**SEGUNDO INFORME SOBRE LAS OBRAS
DE ADECUACIÓN DEL ZAGUÁN, PATIO Y
ZONAS ALEDAÑAS DEL CUERPO DE MURILLO
EN EL EDIFICIO VILLANUEVA DEL
MUSEO NACIONAL DEL PRADO**

Acta 6, de 6 de octubre de 2025 en
Colección Resumen de las Actas de la CMPH

**PRIMER INFORME SOBRE LAS OBRAS DE
ADECUACIÓN DEL ZAGUÁN, PATIO Y
ZONAS ALEDAÑAS DEL CUERPO DE MURILLO
EN EL EDIFICIO VILLANUEVA DEL
MUSEO NACIONAL DEL PRADO**

Sección este-oeste del Patio de Murillo mirando hacia el norte, con el nivel previsto para la cubierta de vidrio señalado en color azul, según imagen aportada por el Informe del Museo del Prado

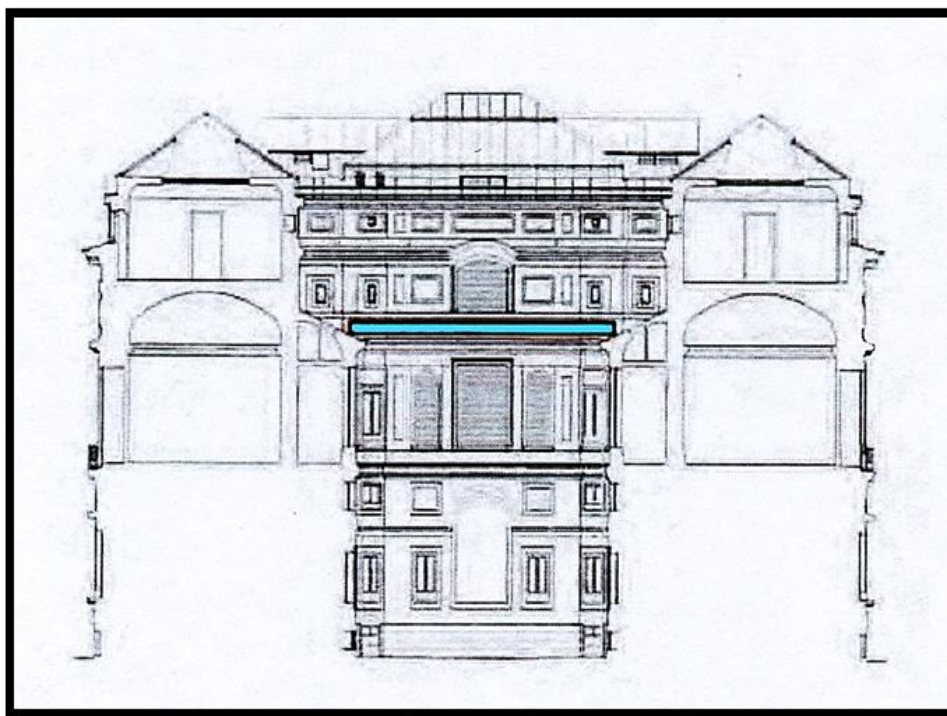
Si se lee rápido, lo anterior parece muy razonable, pero si lo pensamos despacio, y si lo vemos representado sobre el dibujo que el propio Informe del Museo aporta, se aprecia enseguida que en realidad estamos ante un nuevo error de planteamiento contrario a cualquier criterio de protección del BIC/Monumento que el edificio Villanueva es:

Al colocar la cubierta de vidrio a una altura intermedia del patio, queda irremediablemente perdida para siempre la visión completa de las fachadas interiores creadas por Villanueva. Mirando hacia arriba, desde el nivel del suelo del patio sólo se verá bien el desarrollo en altura de las plantas baja y primera, sin tener apenas presente el piso ático que corona ese espacio originalmente sin techo. La percepción de la composición y de las proporciones originales del patio se pierde así, con la cubierta de vidrio a media altura, y se hace imposible la comprensión completa de la interesante variedad de huecos de las fachadas del único patio de luces que construyó Villanueva en el Museo.

Con tal cubrición a media altura, además, al asomarse al patio desde las ventanas de la planta primera tampoco se apreciará bien la composición de los huecos de las fachadas del patio completo porque la cubierta de vidrio impedirá de nuevo su limpia percepción. Y desde las ventanas del ático tampoco se podrá tener la experiencia del patio completo y se interpretará como suelo transparente el trasdós de la cubierta de vidrio. Pero, sobre todo, ¿de verdad es necesario cubrir el patio de Murillo? Al pretender hacerlo ¿no estaremos dando una falsa solución a un falso problema?
